DEPARTEMENT DE L'ARDECHE
COMMUNAUTE DE COMMUNES DU *PAYS BEAUME-DROBIE*

OBJET : APPROBATION DU PLUI DU PAYS BEAUME DROBIE

PLAN LOCAL D'URBANISME INTERCOMMUNAL

- DES AVIS JOINTS AU DOSSIER D'ENQUÊTE PUBLIQUE
- DES OBSERVATIONS DU PUBLIC & DU RAPPORT DE LA COMMISSION D'ENQUÊTE

FICHE N° 1.1

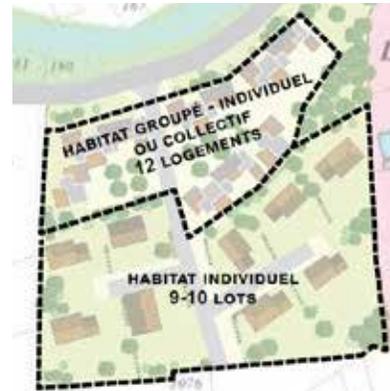
Diversifier les formes urbaines et densifier les secteurs à enjeu de développement urbain

Trop d'OAP proposent de «l'habitat individuel ou individuel groupé» alors qu'il est «nécessaire d'imposer une part minimum de logements groupés ou intermédiaires ou de petits collectifs».

Préciser dans les OAP sectorielles les typologies attendues en prévoyant une part minimum de logements intermédiaires ou petits collectifs, en particulier pour les zones 1AU de Champegua à Vernon et du Castelet à Lablachère.

La densité prévue est de 15/20 lgt/ha. Ok pour imposer de l'individuel groupé mais pas monter la densité : Motif : pas de commerces ... On ne se trouve pas dans la même situation que Lablachère et le quartier du Castellet.

On passe à 22 logements groupés ou petits collectifs et 8 logements individuels

OAP modifiée pour PLUI approuvé

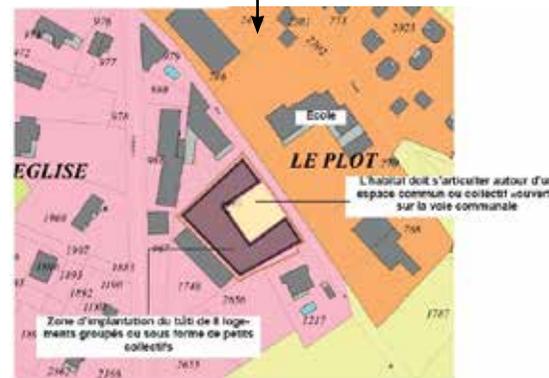
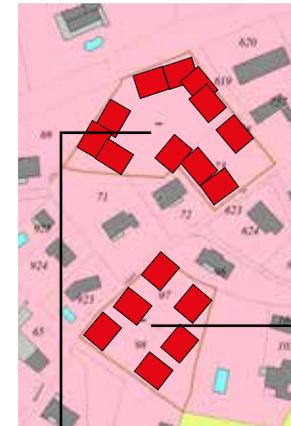
Quartier le Plot à Lablachère (en incluant parcelles 1996 et 2656) : prévoir du logement collectif et intermédiaire.

Le Plot : Prévoir 8 lgts collectifs : 30 lgt /ha - face à école.

Typologie d'habitat :
8 logements groupés ou petits collectifs
Densité : 30 lgts/ha

Nota : La parcelle 2656 n'est pas intégrée dans l'OAP car son accès est différent et sans lien fonctionnel.

OAP modifiée pour PLUI approuvé

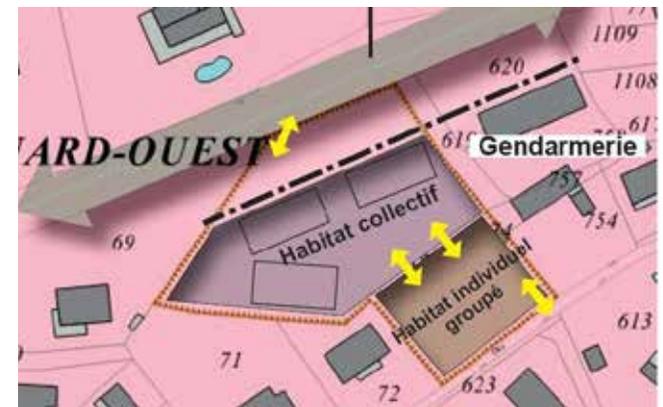
Quartier Plan Bernard à Joyeuse (parcelles 70-73-74) : prévoir du logement collectif et intermédiaire.

Quartier Plan Bernard (2) (parcelles 97 et 98) : prévoir du logement collectif et intermédiaire et conserver si possible les boisements

Zone nord: On passe à 15 lgt au lieu de 9 lgt. Uniquement Collectif et groupé : Soit 33 lgt/ha. L'OAP de densité est remplacée par une OAP sectorielle (voir ci-dessous).

Zone sud, plus difficile à densifier au regard de l'environnement urbain :

6 lgt au lieu de 4 lgt : on passe à 20 lgt/ha. On reste en OAP de densité.

FICHE N° 1.2

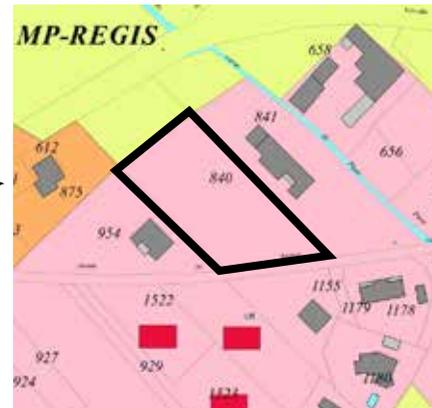
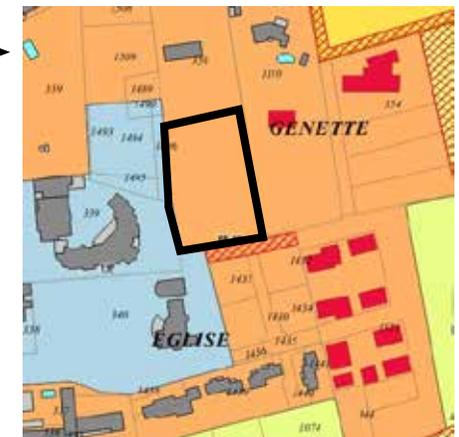
Quartier Plan Bernard (parcelles 60-61-704 et nord 705)

Quartier Genette à Rosières parcelle 356 (derrière école)

Quartier Verdeyre à Rosières, parcelle 840

Zone de jardins identifiés / L151-23 : On ne prévoit pas d'OAP car le foncier résiduel est inférieur à 2000m².

Ok pour une OAP de densité sur 2400 m² : 4 lgt soit 17 lgt /ha

Ok pour une OAP de densité sur 3000 m² : 6 lgt soit 20 lgt /ha

FICHE N° 2.1

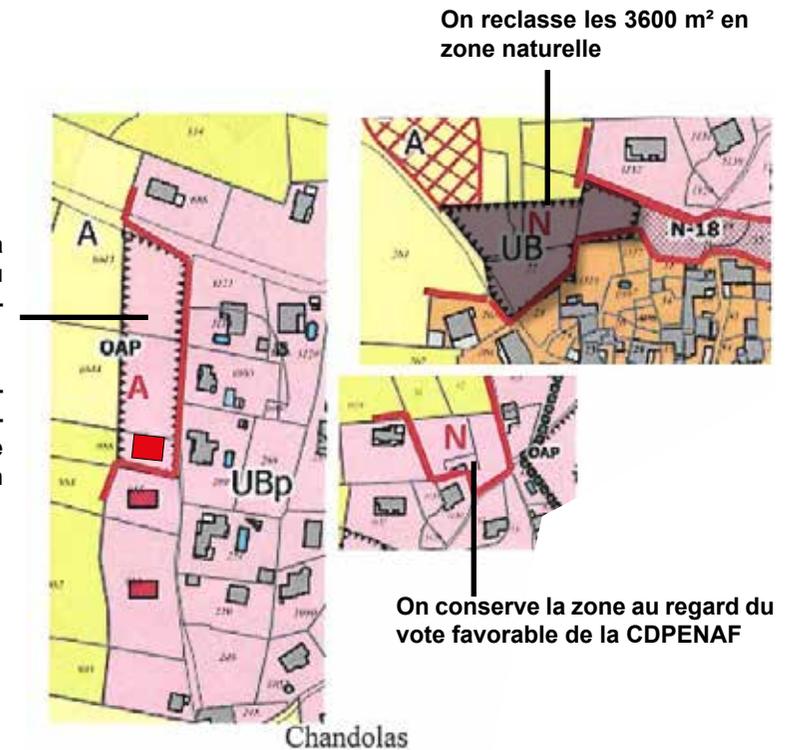
Réduire la consommation des espaces à enjeu agricole et lutter davantage contre l'étalement urbain dans les secteurs «plaine» et «piémont»

Reconsidérer le classement constructible des secteurs les plus préjudiciables :

On maintient la zone au regard du P.C délivré récemment

On réduit le secteur OAP pour enlever la parcelle qui supporte un carré rouge (PC)

On reclasse les 3600 m² en zone naturelle

On conserve la zone au regard du vote favorable de la CDPENAF

FICHE N° 2.2

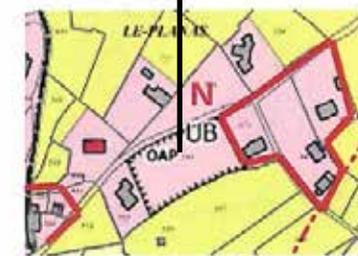
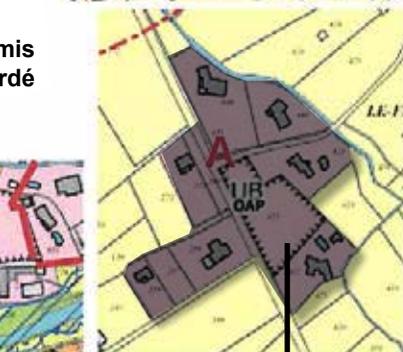
Reconsidérer le classement constructible des secteurs les plus préjudiciables :

On maintient la zone car une DP de division parcelaire de 3 lots a été accordée (voir ci-dessus). On enlève l'OAP de densité

On maintient la zone car un permis d'aménager de 3 lots a été accordé (voir ci-dessus). On enlève l'OAP

On reclasse en zone N

On reclasse en zone A et on enlève l'OAP

FICHE N° 2.3

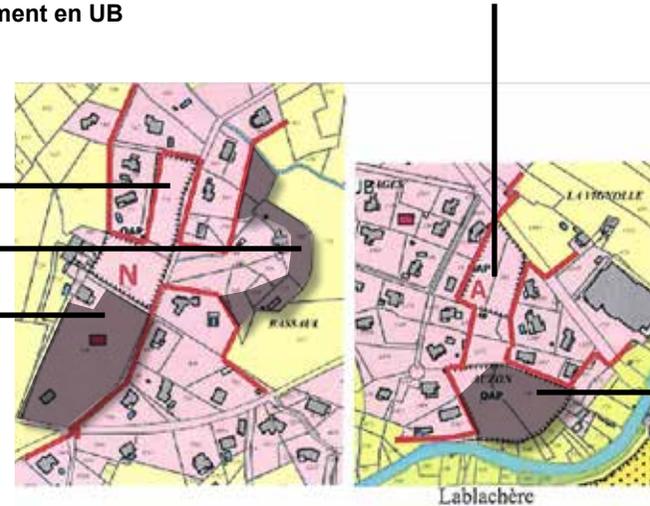
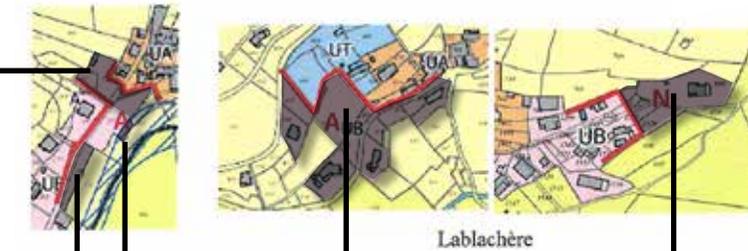
Reconsidérer le classement constructible des secteurs les plus préjudiciables :

On reclassifie en zone A

On reclassifie la partie nord en zone A afin «d'isoler» le hameau traditionnel

On reclassifie la bande de terrain en zone A ainsi que la partie située en zone inondable

Reclassement en zone A sauf la partie nord-ouest et on enlève l'OAP

On reclassifie en zone A

On reclassifie en zone N

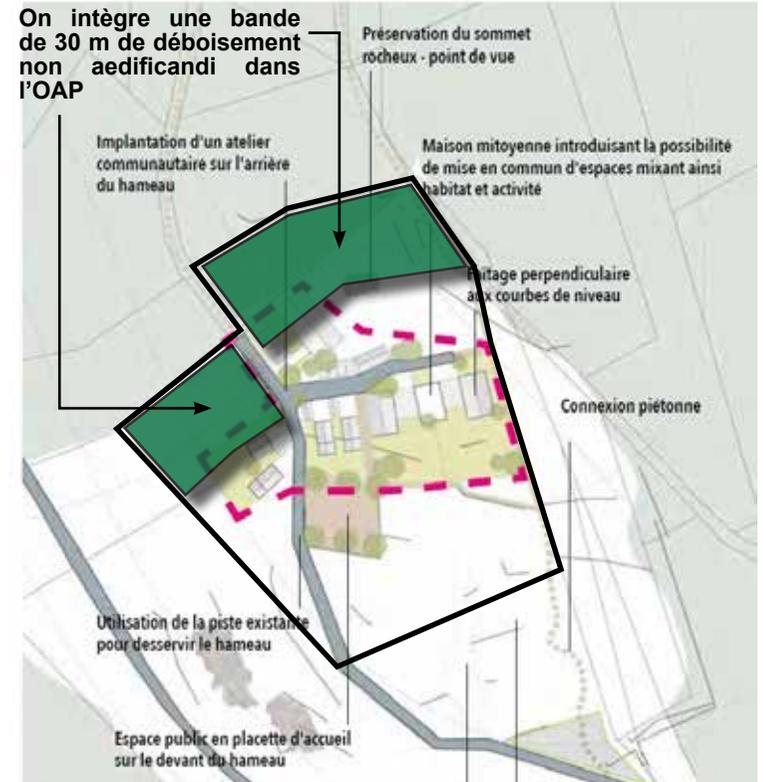
Zone 2AU de Valgorge :

Afin de maîtriser le risque feu de forêt, l'OAP de la zone 2AU de Valgorge impose une bande inconstructible et maintenue non boisée de 20 mètres au nord des dernières habitations. Toutefois, pour garantir la réalisation et le maintien de cet espace non boisé, cette bande doit être intégrée au périmètre de l'opération d'aménagement d'ensemble.

Par conséquent, soit la zone d'implantation des constructions doit être décalée vers le sud, soit la limite nord de la zone 2AU doit être ajustée par rapport à l'implantation des dernières constructions, pour intégrer cette bande non aedificandi. Sa distance minimale doit être portée à 30 mètres.

On intègre la parcelle 866 dans la zone AU et on intègre une bande déboisée non aedificandi de 30 m dans l'OAP en stipulant clairement que la parcelle 866 n'est destinée qu'à la zone «coupe feux» et en précisant que le projet pourra «glisser» vers le sud si on ne peut intervenir sur la parcelle 866.

On intègre une bande de 30 m de déboisement non aedificandi dans l'OAP
